## **Gutachtliche Stellungnahme zu ausgewählten Punkten im Referentenentwurf zur 13. BImSchV**

Im Auftrag von ClientEarth

**Autor:**  
Dipl. Ing. Peter Gebhardt

Salzböden, den 18.7.2020

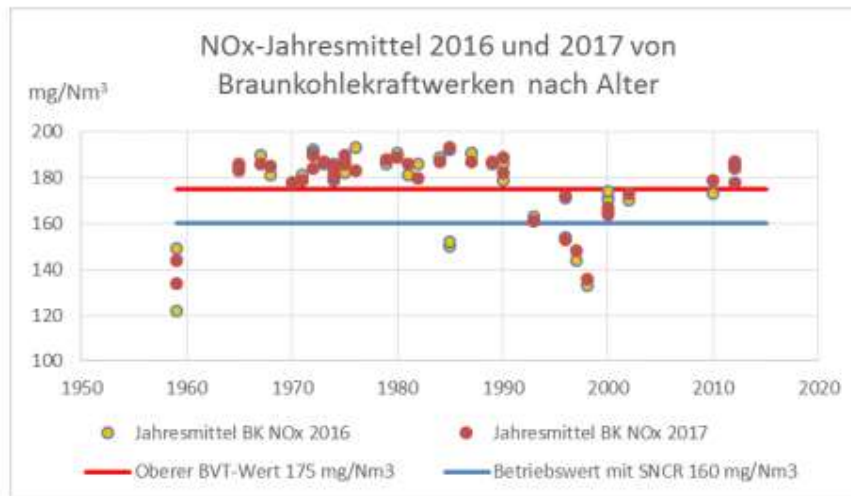
Lediglich für Anlagen, die bis Ende 2023 vom Netz gehen, könnte dann der obere Wert der BVT-Bandbreite als Grenzwert festgelegt werden. Auch bei Anlagen, die nur noch relativ kurze Zeit am Netz sein werden, würde ein Grenzwert von  $175 \text{ mg/Nm}^3$  nicht zu unverhältnismäßig hohen Kosten führen. Wie die nachfolgende Grafik zeigt, lag bereits im Zeitraum 2016/2017 das Emissionsniveau aller derzeit betriebenen Braunkohlekraftwerke im Jahresmittel unter  $195 \text{ mg/Nm}^3$ , so dass wie oben bereits ausgeführt, ein Grenzwert von  $175 \text{ mg/Nm}^3$  allein durch feuerungstechnische Maßnahmen erreichbar sei wird. Unverhältnismäßig hohe Kosten, wie in der Begründung zum Referentenentwurf auf S. 123 dargestellt, sind daher nicht zu erwarten.
